Ref. Expediente N° NC2016/0005526

TÍTULO DE LA SOLICITUD: “CORTADOR AUTOMÁTICO BOTELLAS DE VIDRIO”

INFORME DE BÚSQUEDA

- Reivindicación 2: Ver figura (Tiempo: 2:43).

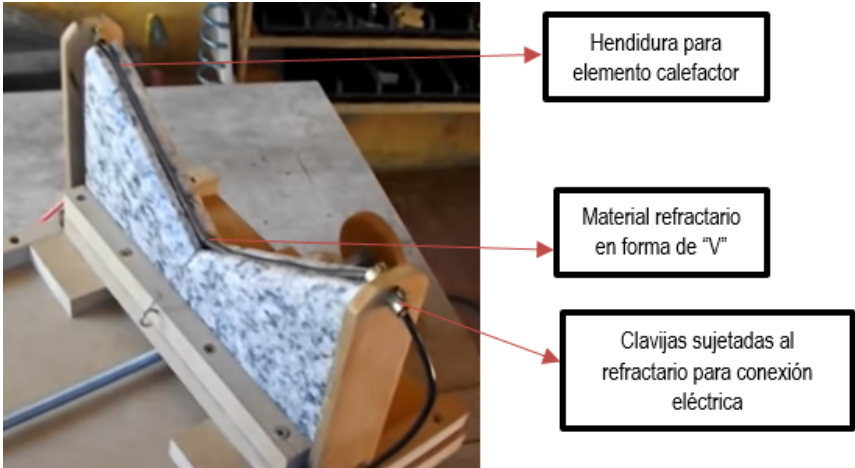
De acuerdo con la tabla anterior, las características esenciales de la máquina cortadora de botellas de vidrio de la reivindicación 1 habían sido divulgadas previamente en el documento D1, por lo tanto, la materia reivindicada no es nueva.
